Stadt Oberhausen	Drucksache Nr. B/16/5284-01	Termin 03.12.2019	Bezirksvertretung Osterfeld		
<u>Beschlussvorlage</u>			öffentlich		
Termin	Gremium		Vorlage zur*	Ergebnis	Beschluss- kontrolle*
03.12.2019	Bezirksvertretung Osterfeld		B

Ergänzung Neumarkierung der Teutoburger Straße

Abbildung 1: Derzeitiges und geplantes Regelprofil

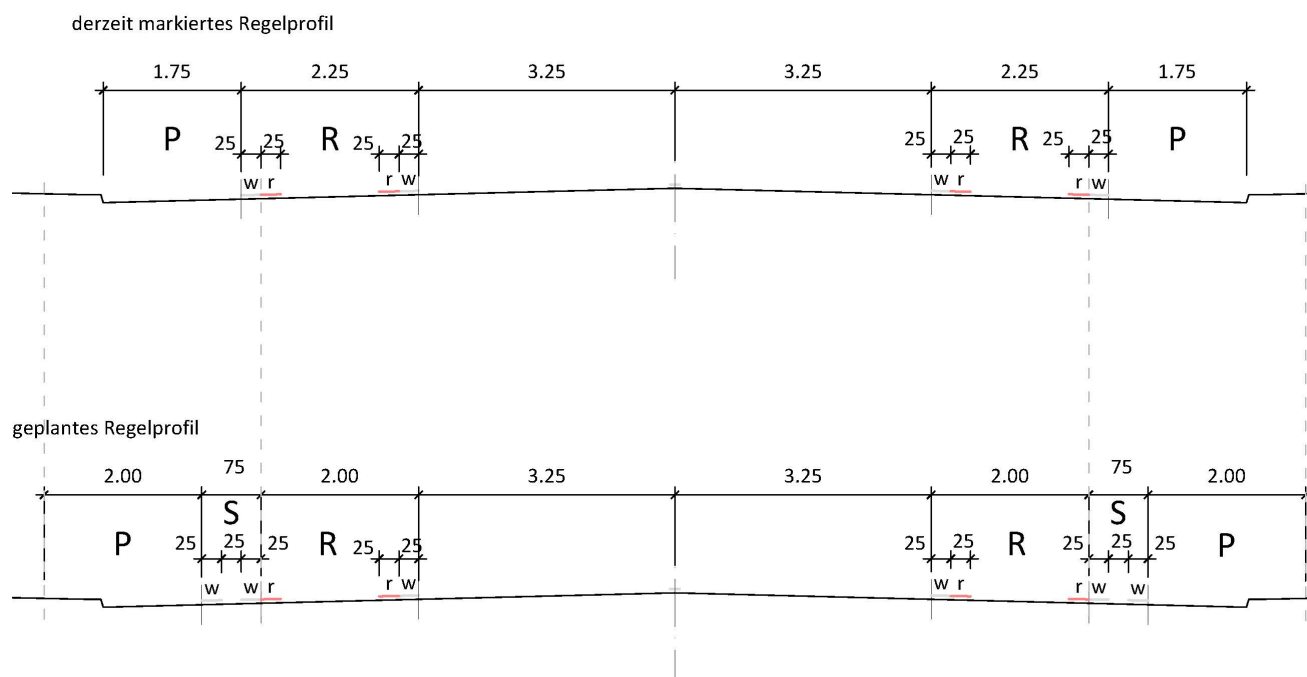
Der neue Straßenquerschnitt ist in Abb. 1 dargestellt.

Diese Einschränkung wurde in der Stellungnahme durch Herrn Prof. Jürgen Gerlach ebenfalls berücksichtigt. Er wies darauf hin, dass hierdurch eine Rest Gehwegbreite von mindestens 1,80 m sichergestellt werden muss. Durch die vorhandene Gehwegbreite wäre dieser Hinweis erfüllt (Rest Gehwegbreite > 1,80 m).

Der dargestellte Querschnitt kann ohne Entfernung der fehlerhaft markierten Breitstrichlinien erfolgen und somit eine zusätzliche Fahrbahnbeschädigung vermieden werden. Hierzu wird auf beiden Straßenseiten je eine zweite Breitstrichlinie zum Erzielen des Sicherheitstrennstreifens neben der falsch markierten Linie zum Hochbord hin aufgebracht.

Die Bezirksvertretung Osterfeld beschließt die Ergänzung eines Sicherheitstrennstreifens zum Radfahrstreifen auf der Teutoburger Straße (Variante 3). Hierzu ist beidseitig ein zusätzlicher Breitstrich im Abstand von 50 cm zum Radfahrstreifen zu markieren und halbseitiges Hochbordparken anzuordnen.
